# 大型バスの乗車装置のリコールについて

## リコール届出番号3271

平成25年12月17日、UDトラックス株式会社に車両を供給している三菱ふそうトラック・バス株式会社が下記のリコールを国土交通省に届出しました。

# 改善箇所説明図

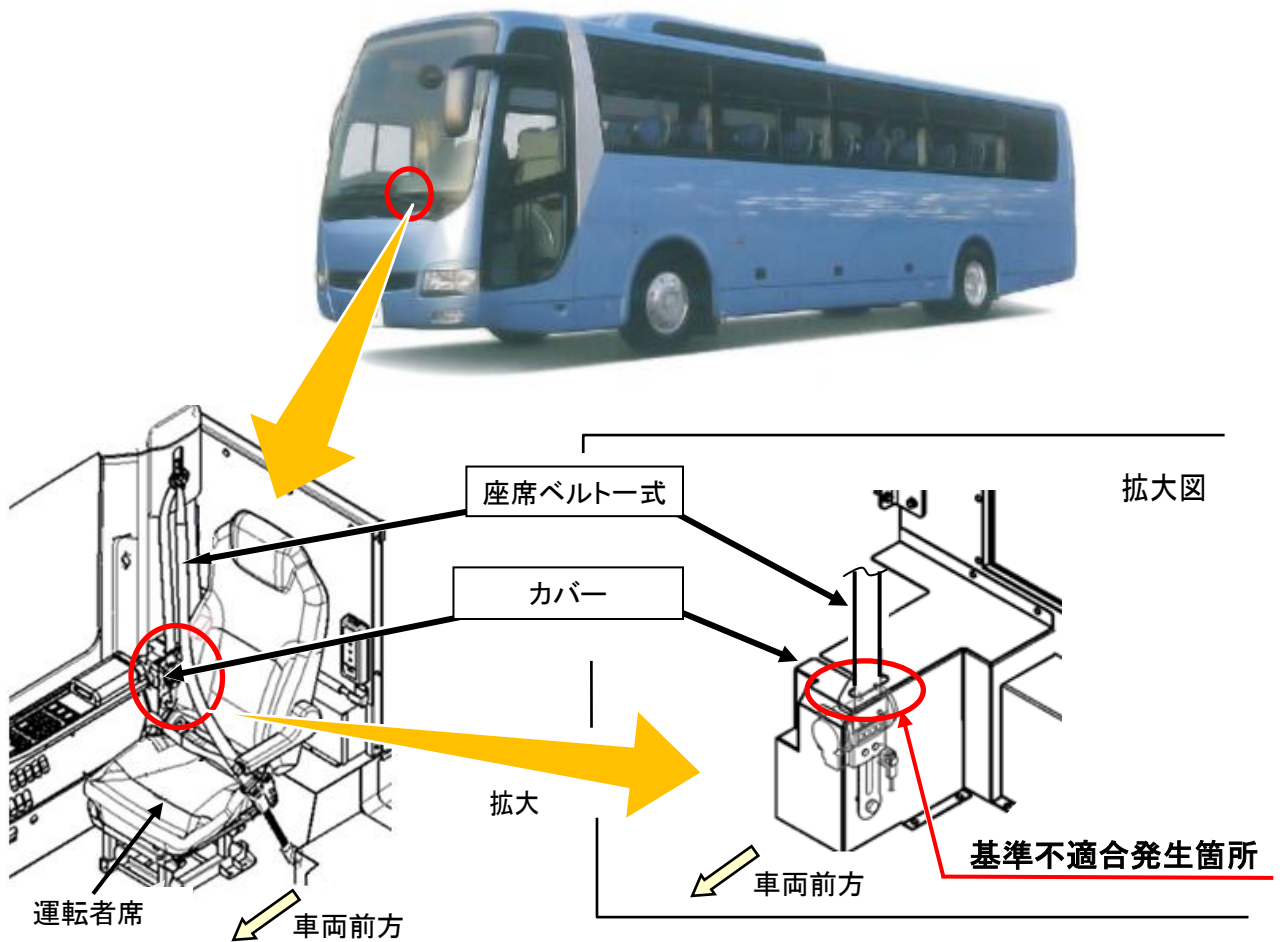
大型バスの運転者席において、座席ベルトの巻取り器を格納するカバーのスリット端部の加工が不適切なものがある。そのため、そのままの状態で使用を続けると、座席ベルトが当該スリット端部に引っ掛かり、損傷するおそれがある。

全車両、運転者席座席ベルトのカバーを点検し、不良品と認められたものは良品のカバーに交換する。また、当該座席ベルトに損傷が認められたものは、新品に交換する。
